ПАСПОРТ
доступности объекта в приоритетных сферах жизнедеятельности инвалидов и других маломобильных групп населения

Объект:
Структурное подразделение: «Музей реки Обь» по адресу: 628303, Российская Федерация, ХМАО-Югра, город Нефтеюганск, микрорайон 9, дом № 28, пом. № 1.

АКТ ОБСЛЕДОВАНИЯ

Фото № 43

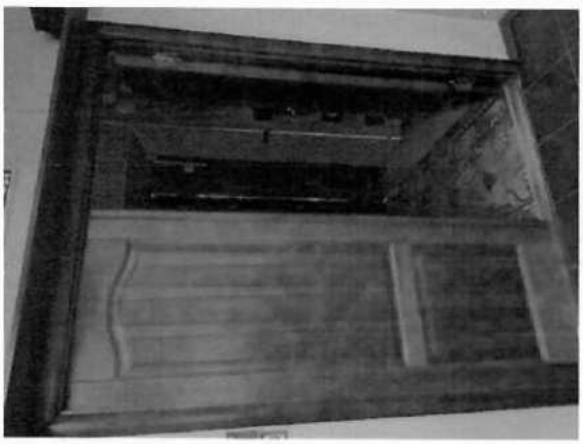
2.5	Тамбур	Есть	---	43, 44	- Высота порога выше придельной нормы (СП 59.13330.2016 п.6.1.5).	К, О, С, Г, У	Привести в соответствие с действующими нормами, регламентирующими данное требо-	- Выполняя работы по адаптации/текущий ремонт/капитальный ремонт/реконструкцию, провести замену дверного блока для достижения ширины двери или рабочей створки от 0,9 до 1,2 м. в чистоте с порогом высотой не более 0,014 м. и смотровым окном.

вание (СП 59.13330.2016).	(п.6.1.5 СП 59.13330-2016). - Выполняя работы по адаптации/текущий ремонт/капитальный ремонт/реконструкцию, расширить тамбур и обеспечить глубину не менее 1,5 м. и местом для разворота радиусом 1,4м. (демонтаж существующей входной двери, монтаж витражного остекления с вылетом на входную площадку при необходимости) (п.6.1.8 СП 59.13330-2016).
	Общие требования к зоне	Нет	---	---	---		---	Обеспечить доступный вход для МГН

Фото № 107

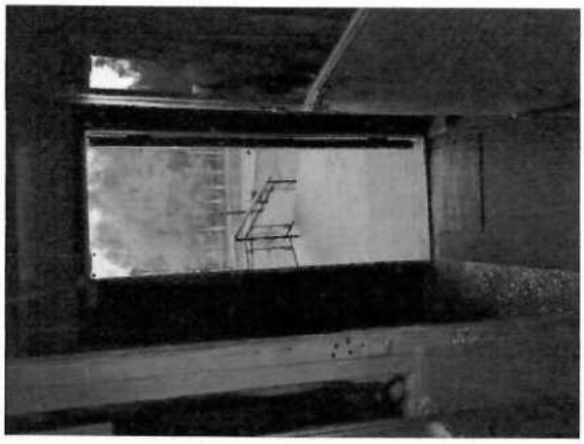
3.6	Пути движения внутри здания в т.ч. пути эвакуации	Есть	---	103, 107	- Места обслуживания и постоянного нахождения МГН не расположены на минимально возможных расстояниях от эвакуационных выходов из помещений зданий наружу (СП 59.13330.2012 п. 5.2.24). - Ступени не окрашены в контрастный цвет, отсутствуют тактильные предупредительные указатели (СП 59.13330.2012 п. 5.2.31). - Ширина дверных полотен и открытых проемов в стене, а также выходов из помещений и коридоров на лестничную	К, О, С, Г, У	Привести в соответствие с действующими нормами, регламентирующими данное требование (СП 59.13330.2016).	- Обеспечить места облуживания инвалидов и МГН на минимально возможном расстоянии от эвакуационных выходов; - Верхнюю и нижнюю ступени в каждом марше эвакуационных лестниц окрасить в контрастный цвет или применить тактильные предупредительные указатели, контрастные по цвету по отношению к прилегающим поверхностям пола, шириной 0,3 м., - Нанести на поручни лестниц на путях эвакуации световые ленты (СП 59.13330.2012 п. 5.2.31).
